**Всемирный форум для согласования правил
в области транспортных средств**Рабочая группа по общим предписаниям,
касающимся безопасности

Поправки к правилам, касающимся наружных выступов:**Правила № 61 ООН (наружные выступы грузовых
транспортных средств)****Предложение по поправкам серии 01 к Правилам № 61
ООН (наружные выступы грузовых транспортных
средств)****Представлено экспертом от Германии от имени Целевой группы
по Правилам № 46 ООН***

Рис. 1

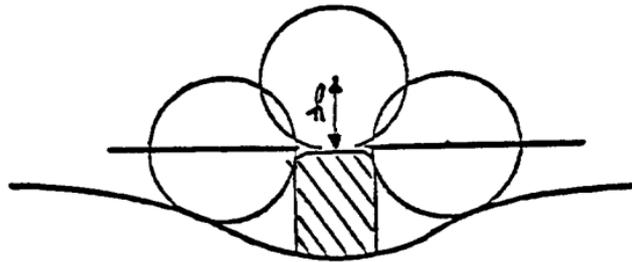
- 6.12.4.2 Если размеры выступа элемента, установленного на поверхности, не являющейся выпуклой, не могут быть определены при помощи обычного измерения, то их определяют на основе максимального изменения расстояния от центра шара диаметром 100 мм до условной линии панели во время перемещения этого шара при постоянном соприкосновении с данным элементом. На рис. 1 показан пример использования этой процедуры.

Образец А

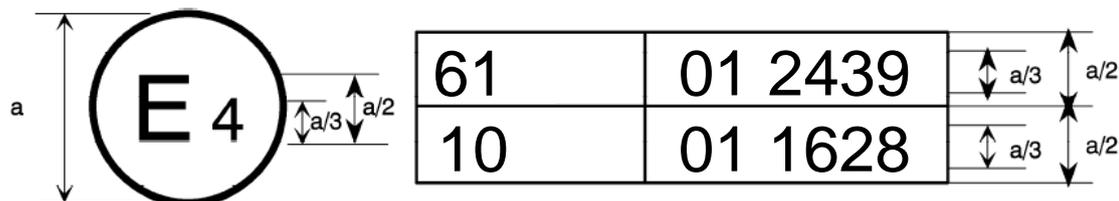
Приведенный выше знак официального утверждения, проставленный на грузовом транспортном средстве, указывает, что этот тип транспортного средства официально утвержден в Нидерландах (E 4) в отношении наружных выступов на основании Правил № 61 ООН под номером официального утверждения 012439. **Первые две цифры номера официального утверждения означают, что во время предоставления официального утверждения Правила № 61 ООН уже включали поправки серии 01.**
